SERVICE INFO – INA 0057

Αλλαγή σχεδιασμού της τροχαλίας 532 0433 10

Κατασκευαστές:	Citroën, Fiat, Peugeot
Μοντέλα:	
Citroën:	Berlingo, Jumpy, Xsara
Fiat:	Scudo
Peugeot:	206, 306, Expert, Partner
Κινητήρας:	1.9 D
Κωδικός ΟΕ:	
Citroën:	5751.73
Fiat:	9637024080
Peugeot:	5751.73
Κωδικός ανταλλακτικού:	532 0433 10

Τροχαλία 532 0433 10, παλιός (Α) και νέος σχεδιασμός (Β)

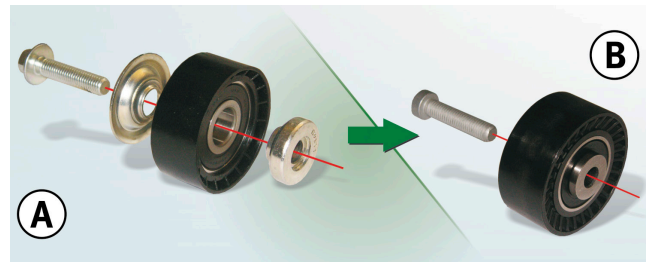
Στα πλαίσια της συνεχόμενης εξέλιξης των προϊόντων μας, τροποποιήθηκε ο σχεδιασμός της τροχαλίας παρέκκλισης 532 0433 10.

Στο νέο σχεδιασμό δεν υπάρχει πλέον η ροδέλα κάλυψης και ο αποστάτης που μέχρι τώρα παρέχονταν σαν ξεχωριστά εξαρτήματα (εικόνα 1, Α). Στη νέα έκδοση αυτά τα εξαρτήματα ενσωματώθηκαν (εικόνα 1, Β) και είναι τώρα αναπόσπαστο μέρος της τροχαλίας παρέκκλισης.

Οι τροχαλίες στο Α και Β (βλέπε εικόνα) επιτρέπεται να τοποθετούνται μόνο με τη βίδα που παρέχεται στη συσκευασία INA.

Τροχαλία Α: M10x45, Εξάγωνη βίδα με περιλαίμιο
Τροχαλία Β: M10x45, βίδα με Torx

Κατά τη μεταβατική περίοδο μπορούν να χρησιμοποιηθούν και οι δύο τύποι. Οι δύο εκδόσεις πληρούν τις τεχνικές προδιαγραφές και μπορούν να χρησιμοποιηθούν χωρίς περιορισμούς.
